Gemeinde Apen
Vorhabenbezogener Bebauungsplan Nr. 13 „Tange, Diskothek“

Abwägung der Stellungnahmen zur Beteiligung der Behörden und sonstigen Träger öffentlicher Belange gemäß § 4 (2) BauGB und zur Beteiligung der Öffentlichkeit nach § 3 (2) BauGB

Stand : November 2019

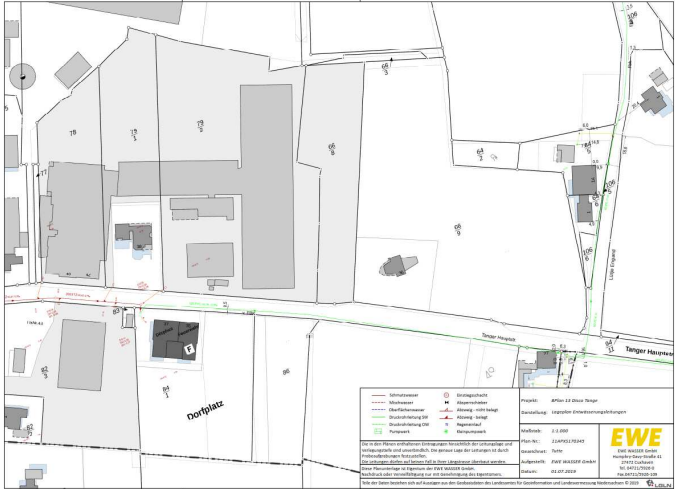
Nr.	Träger öffentlicher Belange Schreiben vom ...	Stellungnahme	Planungsrechtliche Vorgaben Abwägung/Beschlussempfehlung
	Fortsetzung Landkreis	<p>Bezüglich des Verkehrslärms stellt das Gutachten eine deutliche Überschreitung bezüglich der 16. BImSchV bei sämtlichen betrachteten Szenarien am IP 3 „Tanger Hauptstraße 27“ fest. Das Ergebnis ist auf alle an der Straße befindlichen Immissionsorte bis Einmündung „Haadpadd“ zu übertragen. Die Überschreitungen betragen bereits im Regelbetrieb 3,1 dB(A) und liegen beim „Frühtanz“ bei einer Überschreitung von 7 db(A).</p> <p>In der gutachtlichen Betrachtung wird die Einbahnstraßenregelung als mögliche organisatorische Maßnahme zur Verminderung dieser Geräuschimmissionen genannt. In der Begründung zum VB Plan wird jedoch auf mögliche organisatorische Maßnahmen und deren Umsetzung nicht eingegangen.</p> <p>Seitens der Unteren Straßenverkehrsbehörde wird ausgeführt, dass bisher</p> <p>a) für den Frühtanz am Pfingstsonntag eine Einbahnstraßenregelung sowie</p> <p>b) für die „Volle Kanne 90er Party“ im Juli, „Alohaparty“ im September sowie Weihnachtsparty am 1. und 2. Weihnachtstag eine Reduzierung der zulässigen Geschwindigkeit zwischen den Einmündungen „Kielkamp“ und „Am Ebkenkamp“ auf 30 km/h angeordnet ist.</p> <p>Hintergrund für die Anordnungen waren die zu gewährleistende Sicherheit und Leichtigkeit des Verkehrs.</p> <p>Hingewiesen wird auf den Runderlass des Ministeriums für Wirtschaft, Arbeit und Verkehr vom 22.10.2015.</p> <p>Ich bitte daher, weitere Maßnahmen mit der Unteren Straßenverkehrsbehörde abzustimmen.</p> <p>Es wird darauf hingewiesen, dass die Fahrbahnoberfläche (Asphaltierung) von der Gemeinde Apen nach hiesigem Kenntnisstand in diesem und letzten Jahr erneuert wurde. Es ist davon auszugehen, dass sich die tatsächliche Lärmentwicklung durch die Fahrbahnerneuerung tatsächlich bereits reduziert hat.</p>	<p>Die Begründung wird um die organisatorischen Maßnahmen ergänzt.</p> <p>Der Hinweis wird zur Kenntnis genommen.</p> <p>Der Hinweis wird zur Kenntnis genommen.</p> <p>Die Maßnahmen werden außerhalb dieses Verfahrens mit der Unteren Straßenverkehrsbehörde abgestimmt.</p> <p>Der Hinweis wird in die Begründung aufgenommen.</p>
